Lufthygienegutachten URB638, Nachfrage zur
Drucksache 1746/22 - Teil 2

2020/22

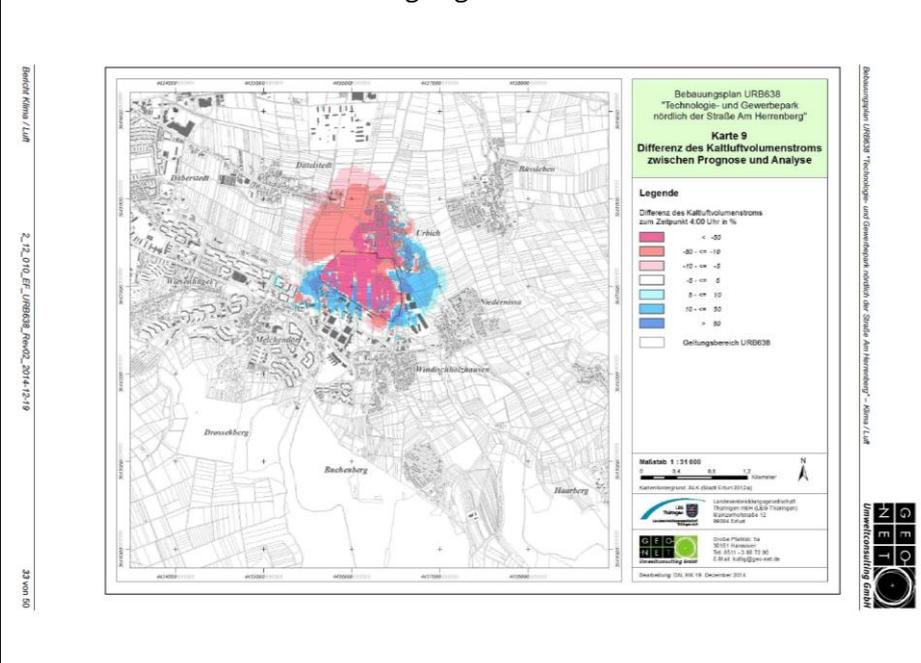
Zur Antwort auf unsere Frage 2 Das Klimagerechte Flächenmanagement der Landeshauptstadt Erfurt weist das Gebiet als Klimaschutzzone 1a und als "Ausgleichsraum mit sehr hoher Bedeutung" aus. Warum gab es dazu keine Analysen und Ausführungen?“ wurde ausgeführt, „Der Bebauungsplan liegt in der Klimaschutzzone 2a. entsprechende des Klimagerechten Flächenmanagement der Landeshauptstadt Erfurt. Diese Aussage ist nach unserem Kenntnisstand unzutreffend. Ausweislich der beigefügten Abbildung aus dem Klimagerechten Flächenmanagement der Landeshauptstadt, befindet sich das Planungsgebiet in der Klimaschutz Zone 1a Erfurt (rot eingefärbt unsere Ergänzungen).

Wir bitten erneut um die Beantwortung der Frage in beiden Aspekten:

1. Das Klimagerechte Flächenmanagement der Landeshauptstadt Erfurt weist das Gebiet als Klimaschutzzone 1a und als "Ausgleichsraum mit sehr hoher Bedeutung" aus. Warum gab es dazu keine Analysen und Ausführungen?
